三　昭和三十五年防衛庁告示第三百三十八号の一部を次のとおり変更する。

美保飛行場　別図－Ａ

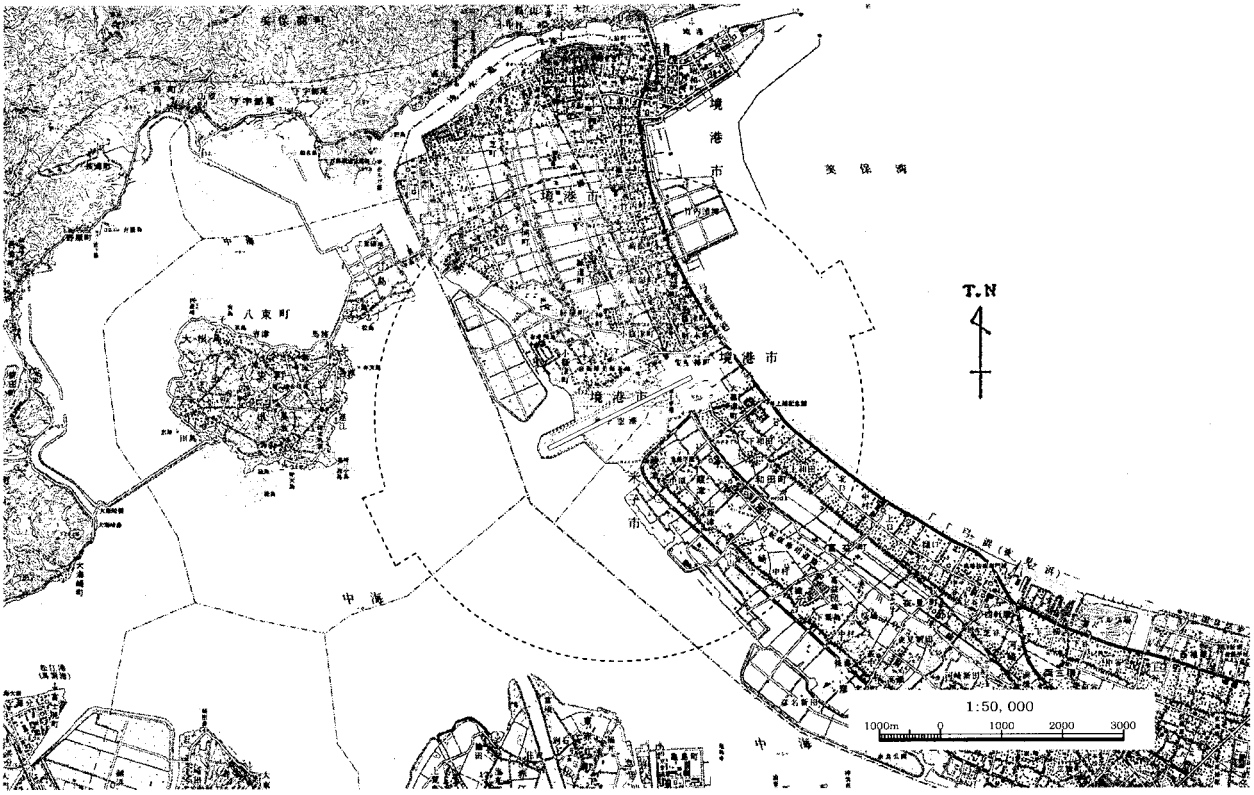
㈠　第二項中「北緯三十五度二十九分三十二秒　東経百三十三度十四分十一秒」を「北緯三十五度二十九分三十六秒　東経百三十三度十四分二十一秒」に改める。

㈡　第三項中「二千百二十メートル」を「二千六百二十メートル」に改める。

㈢　第七項中「（半径三千メートル）」を「（半径四千メートル）」に改める。

㈣　別図Ａ及び別図Ｂを次のように改める。
